Avis délibéré de la mission régionale d'autorité environnementale sur le remplacement des télésièges existants des Deux Lacs et de la Moutière porté par la société d'exploitation des téléphériques de Tarentaise Maurienne (SE-TAM) sur la commune de Les Belleville (73)

Avis n° 2023-ARA-AP-1529

Avis délibéré le 20 juin 2023

Figure 1: Opération initiale présentée en 2019 (à gauche, source : dossier novembre 2019) et nouvelle opération intégrant le télésiège de la Moutière existant à remplacer à moyen terme (à droite, source: dossier octobre 2022)

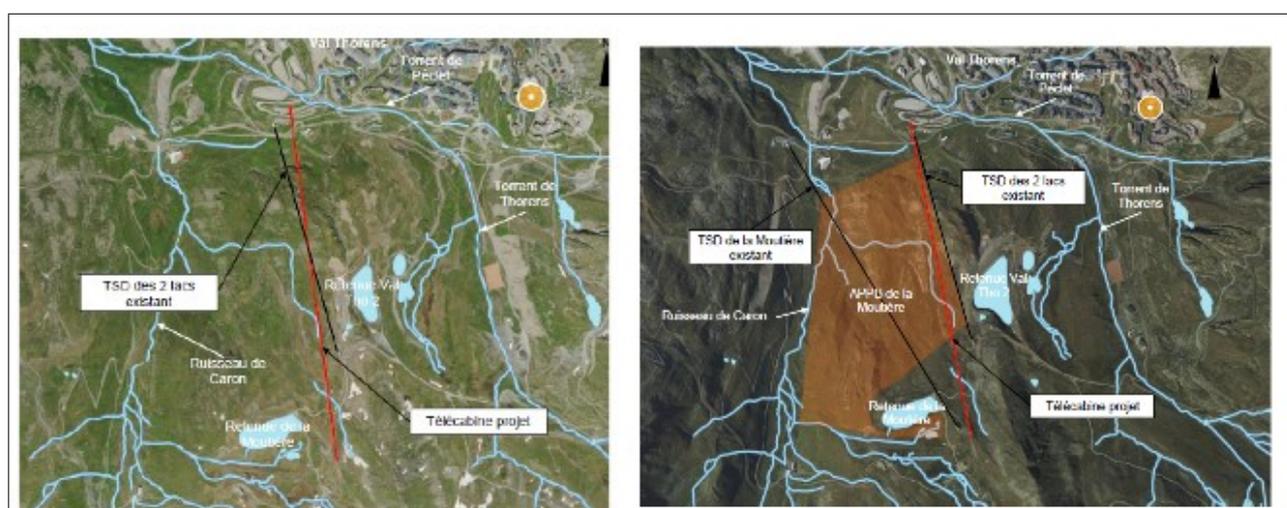
La confrontation des deux cartographies (figure 1) permet d'apprécier la modification de l'emplace-

ment du layon créé par la nouvelle liaison (télécabine), décalé de l'est vers l'ouest.

La cartographie ci-après, extraite du dossier, permet de localiser ces différents éléments vis-à-vis du périmètre existant et modifié de l'APPB.

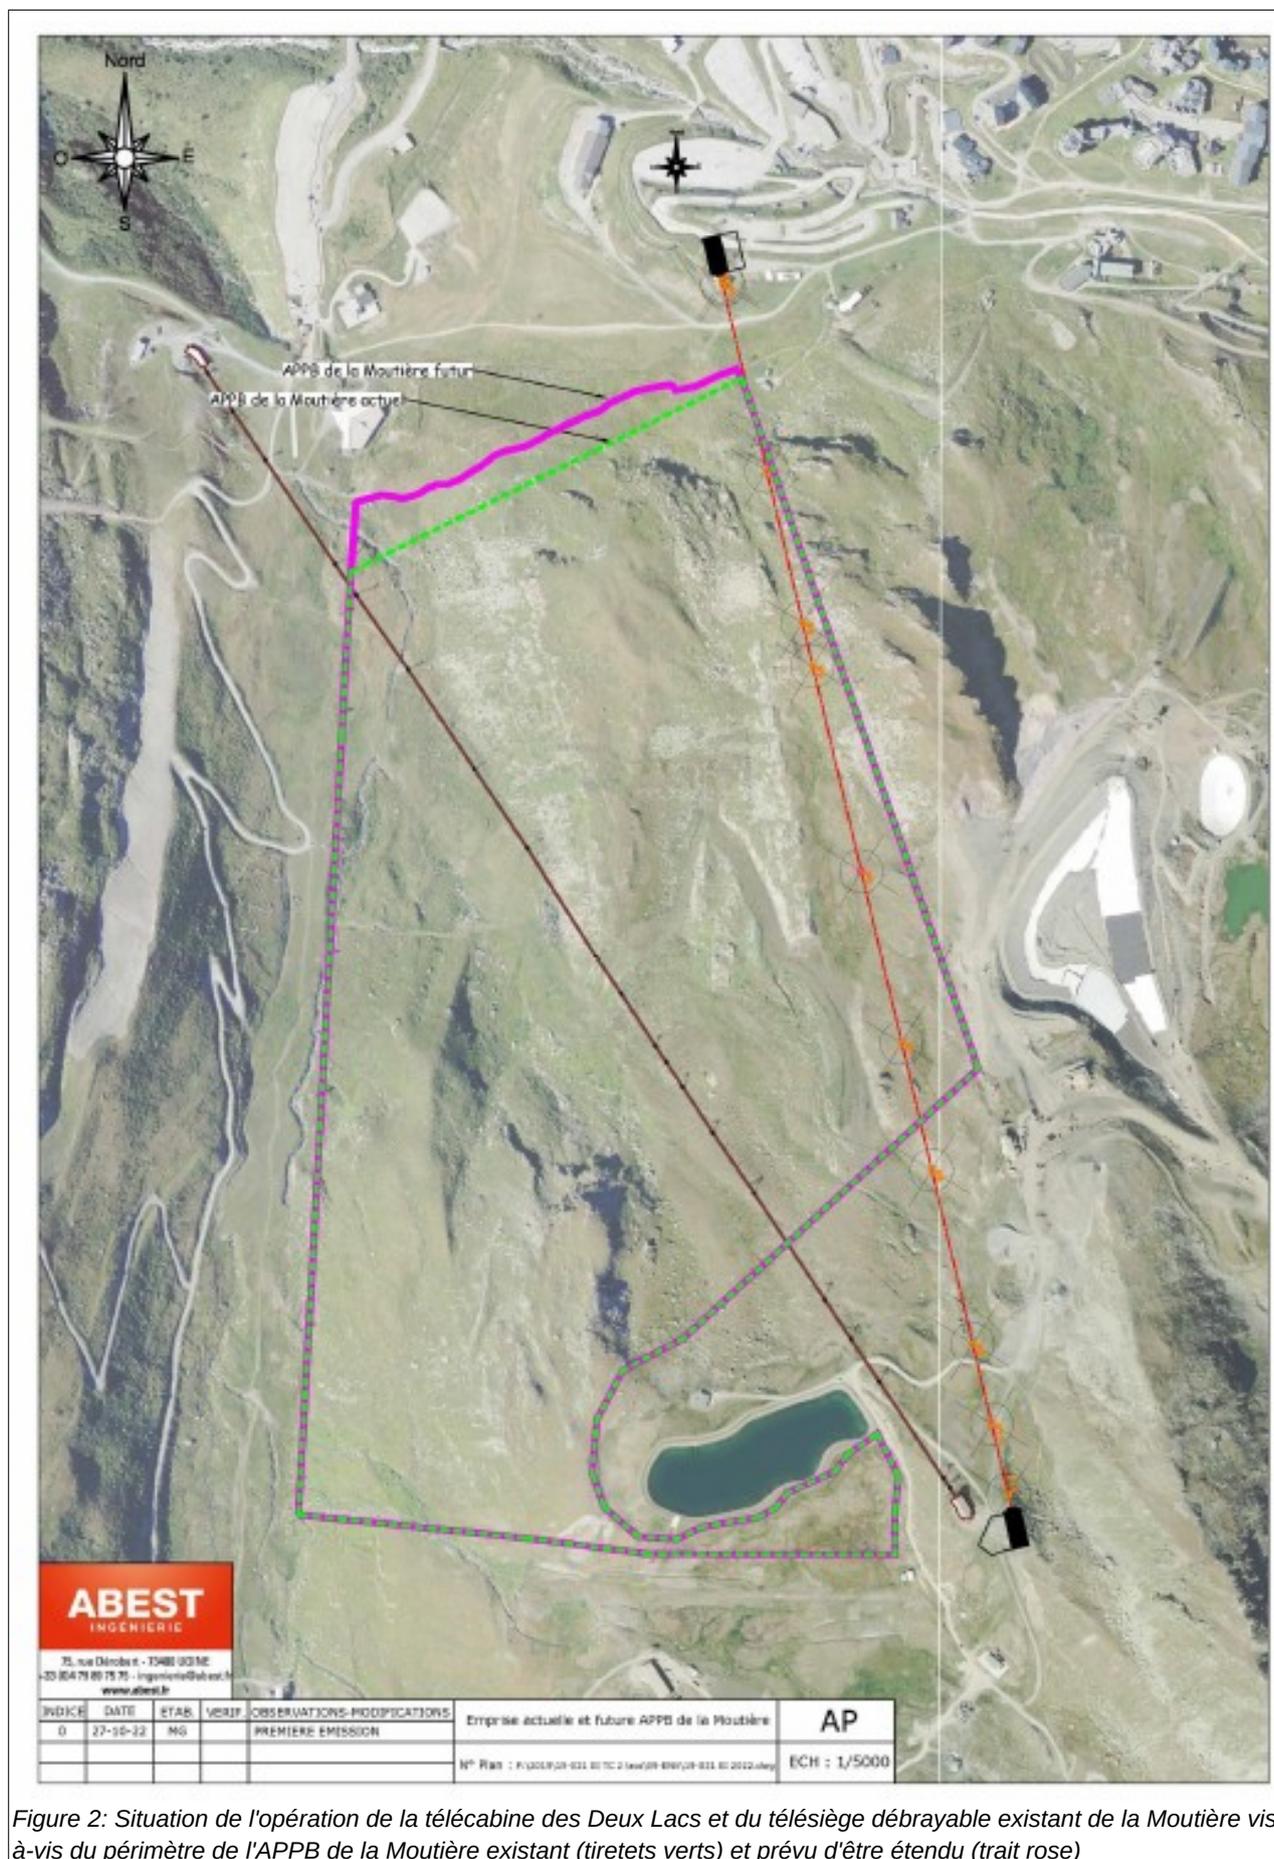
L'évolution de l'opération (création de la nouvelle télécabine et futur remplacement du télésiège de la Moutière) rend nécessaire la modification de l'arrêté préfectoral de protection de biotope (APPB) "[La Moutière](#)"⁵ car l'opération s'avère incompatible avec ses prescriptions, :

- en introduisant une dérogation d'atteinte aux milieux considérés pour ces travaux précisément et d'y permettre les opérations de maintenances nécessaires;
- en portant son périmètre à 74 hectares et 55 ares au lieu de 71 ha 88 ares.
